ADITAMENTO AO ESTUDO DE IMPACTE AMBIENTAL

CENTRAL FOTOVOLTAICA DE CESAREDAS

VOLUME II | RELATÓRIO SÍNTESE
FASE DE PROJETO DE EXECUÇÃO
DEZEMBRO 2022

Figura 1 – Acesso à Obra

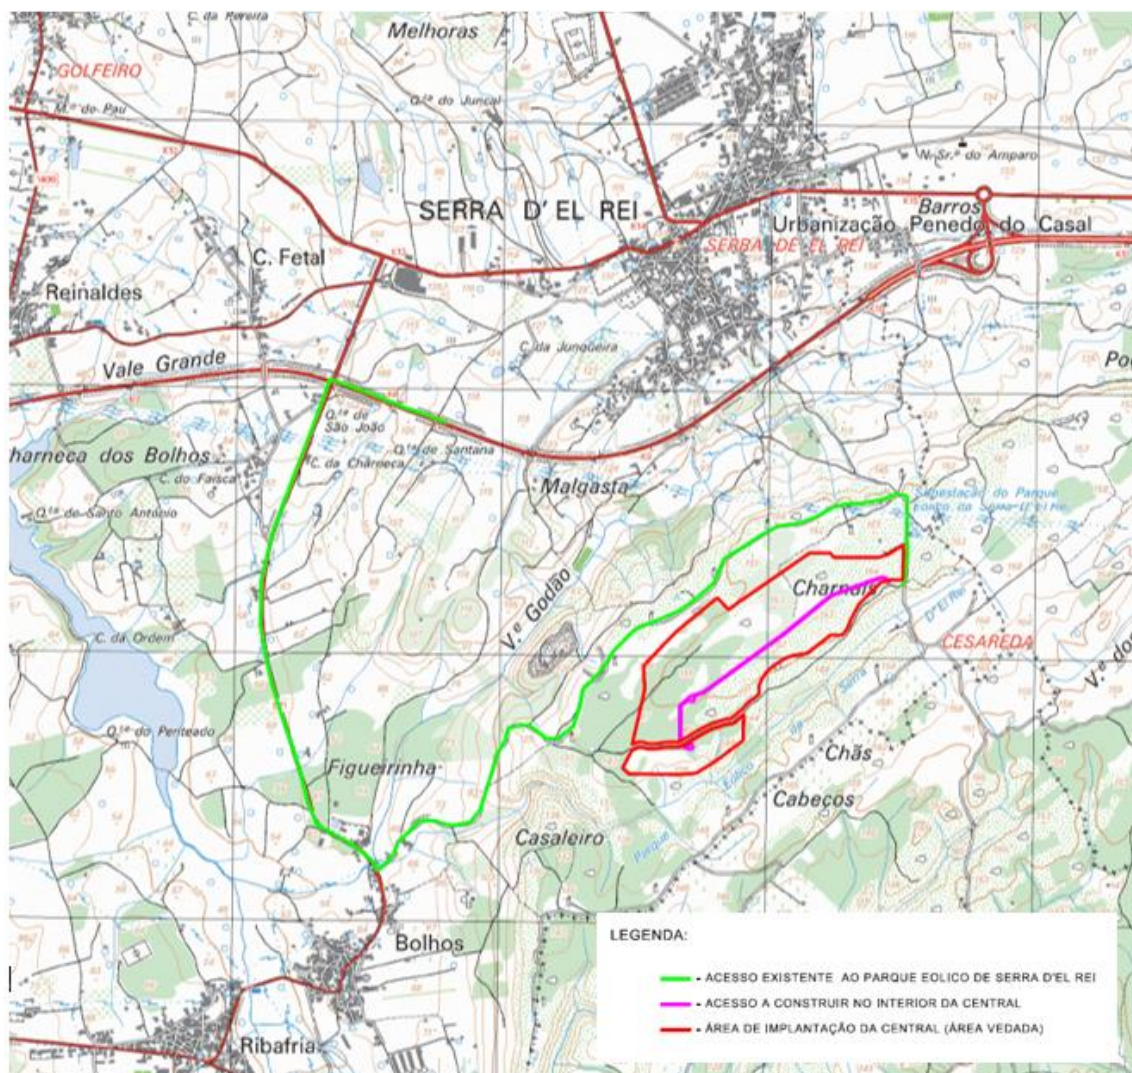
1.4/ Indicar o número previsível de camiões a utilizar e apresentar mapa com indicação dos acessos existentes e previstos preferenciais à obra.

No que respeita aos acessos, no Mapa seguidamente apresentado encontra-se ilustrado o acesso existente (Figura 1), que permite atualmente aceder ao Parque Eólico de Serra d'El Rei e que será também utilizado como acesso ao local de implantação da CF de Cesaredas, bem como o acesso a construir no interior da central.

Nos desenhos do EIA e do projeto, nomeadamente no desenho de projeto n.º 5041-0001-22 – Planta de Localização e Enquadramento, incluído no Anexo 5 Elementos do Projeto – Peças Relevantes para o EIA, do Volume III – Anexos Técnicos (AT) do EIA, encontra-se representado o caminho interno de acesso, a construir.
